Komplettering i ärende gällande förlängd nätkoncession för ledning mellan Svenäcker - Preemraff, med dnr: 2012-100008

Ändring av beräkning av magnetfält

Plats fastighet Häggvall 2:11

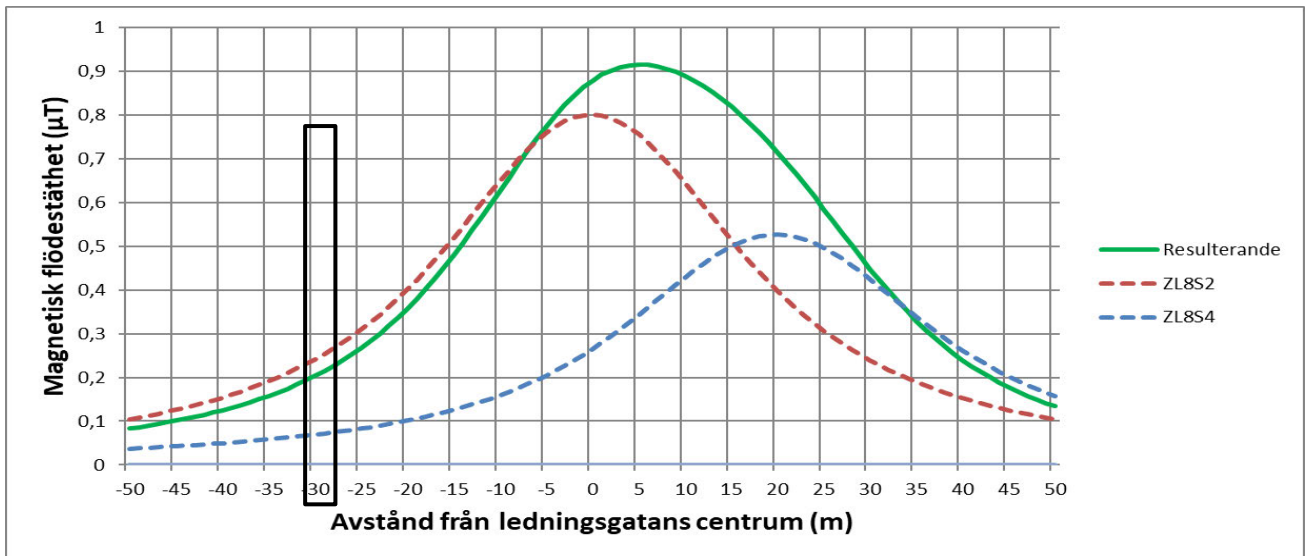
Efter en komplettering till Energimarknadsinspektionen i ett annat ärende upptäcktes det att en felberäkning av magnetfälten hade gjorts. En översyn av samtliga inlämnade förlängningsärenden genomfördes då med anledning att kontrollera beräkningarna för magnetfälten. I detta ärende upptäcktes en felberäkning och Vattenfall Eldistribution AB kompletterar härmed med ett korrekt underlag och resultat.

I den tidigare inskickade MKB:n hade grafen avlästs fel och resultatet blev då att fastigheten Häggvall 2:11 beräknades ha ett värde på $>0,4\mu\text{T}$. Resultatet är dock $0,2\mu\text{T}$ vid fastigheten Häggvall 2:11 som är belägen 31m från ledningen.
